## TRIBUNAL REGIONAL ELEITORAL DO PARANÁ

### FÓRUM ELEITORAL PÉROLA

#### Relatório de vistoria técnica da edificação

Elaboração de relatório de vistoria técnica do Fórum Eleitoral de Pérola

**Imagem 6 – CAE sem acessibilidade.**

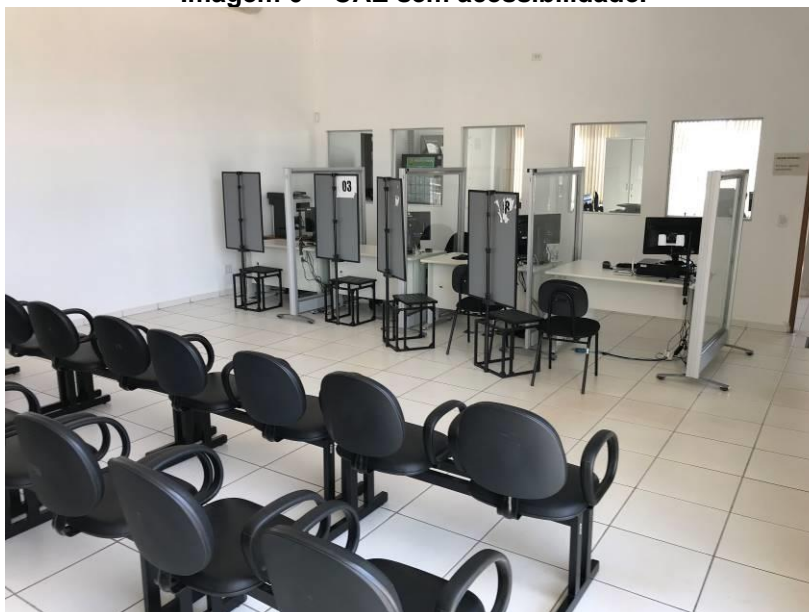
O interior da CAE não possui acessibilidade, como pode ser verificado na Imagem 6.

**Imagem 19 – Dreno.**

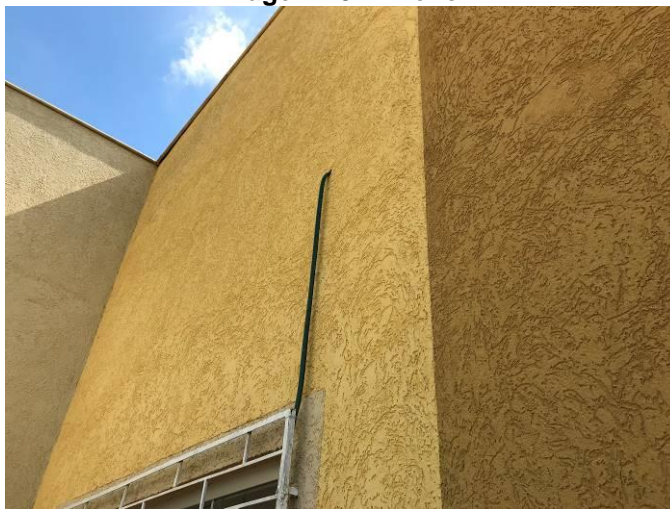
A Imagem 19 mostra uma mangueira que serve como dreno de ar-condicionado improvisado exposta no lado externo da fachada do Fórum Eleitoral.

**Imagem 20 – Eletroduto.**

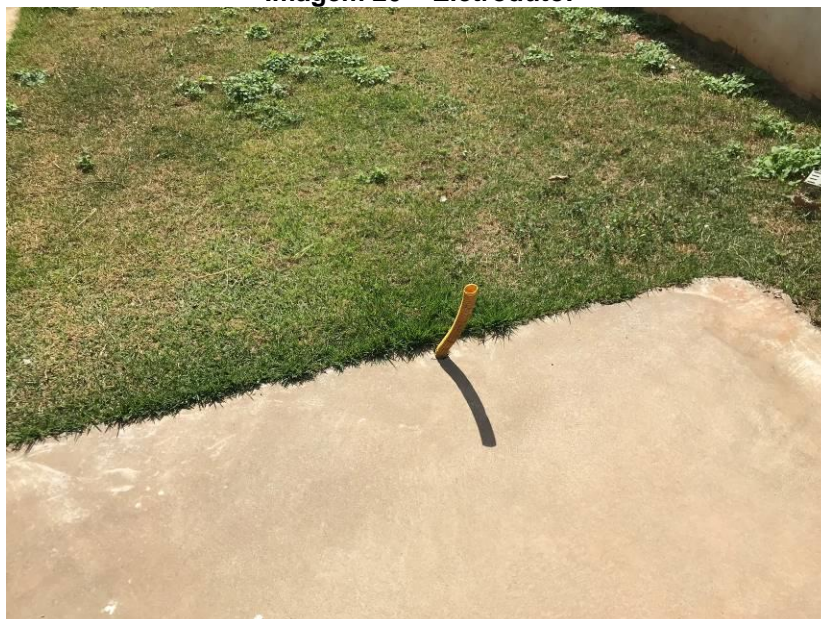
O Fórum não possui iluminação na parte externa do terreno, pode-se observar na Imagem 20 um eletroduto de espera para instalação de um poste de iluminação.

**Imagem 23 – Toldo.**

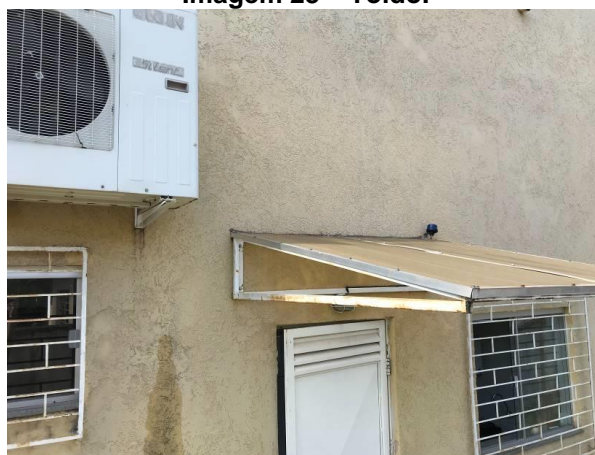
O toldo sobre a porta da copa com acesso à parte externa está sem rufo e a pintura comprometida, como mostra a imagem, além de não cobrir o tanque, o que possibilita a entrada de águas pluviais, que está em desacordo com a NBR 10844/1989.
